初狩保育所建設工事

設計図書に関する質問への回答（第1回）

令和7年10月31日

大月市

D1 柱脚詳細図

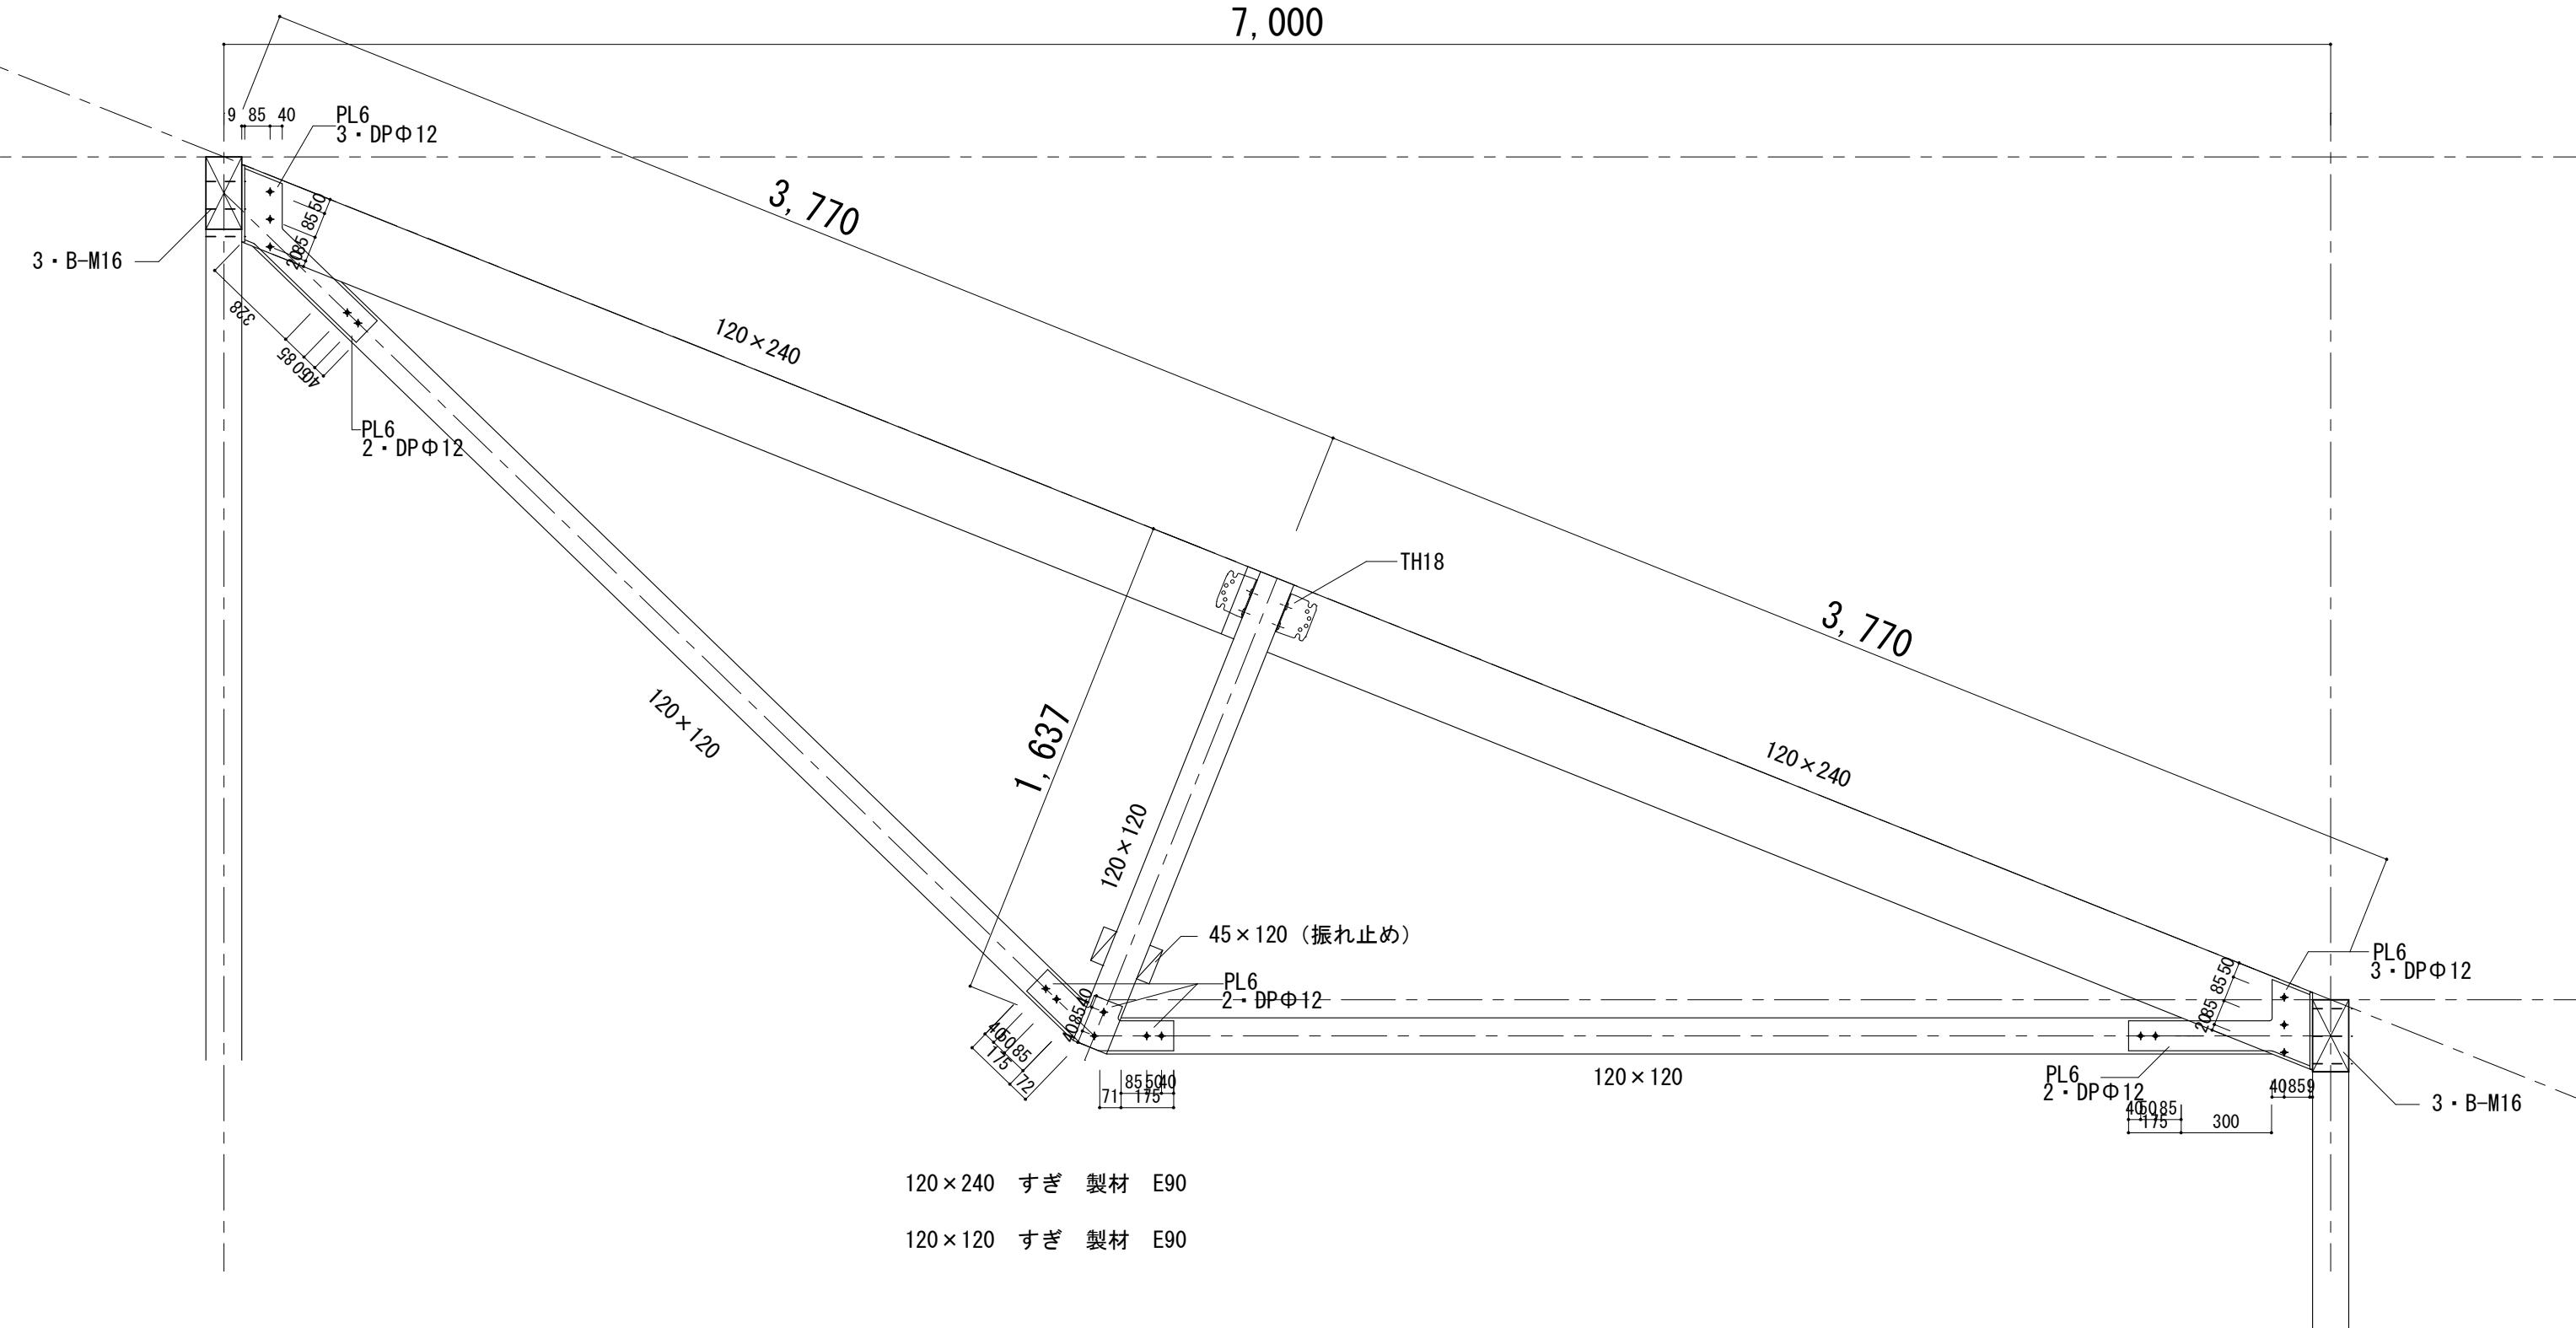
No	項目	質問事項	回答	回答時期
4		トラス断面 杉製材 E90とあります。また、同図面右下材料表にトラス部分B45と表記があり材種・材寸が違います。納まりは断面図に沿い、材料は強度の問題でRWEWにて見積でよろしいでしょうか。	トラスが正で、伏図・材料表のB45は誤記です。 すぎ製材E90としてください。	
5	建築構造09	D1 柱脚詳細図平面120φ部分表記の詳細を詳しくお教え願います。	詳細図添付します。	
6		木製巾木WBは、塗装なしでよろしかったでしょうか。	OSCL塗装としてください。	
7		0・1歳児室・一時保育室・2歳児室擁壁部分ですが、建築意匠19・展開図よりシナ合板t4 OS/FK-Dt6と明記してありますが、下地Rt12.5の上シナ合板 t 4.0+FK-Dt6で化粧けい酸カルシウム板t6が仕上げとなるのでしょうか。	一般部分：【下地】GB-Rt12.5(114条区画部はt15.0)+【仕上】シナ合板t4.0 流し台周囲：【下地】GB-Rt12.5(114条区画部はt15.0)+【仕上】化粧けい酸カルシウム板t6.0です。	
8		3~5歳児室は上記記載にビニルクロスDと記載しております。7・8 詳細指示願います。	W6(ビニルクロスD)は移動間仕切部分のみです。建築意匠25展開図参照。	
9		内訳書No10材料費パネル 1式とありますが、1式の内訳をお教え願います。	野地パネル:針葉樹合板t12*910*1820 304枚 化粧野地板:杉KD本実加工化粧t12*180*3650 60坪 針葉樹合板:t9*1000*3030 145枚 針葉樹合板:t9*1000*2000 30枚
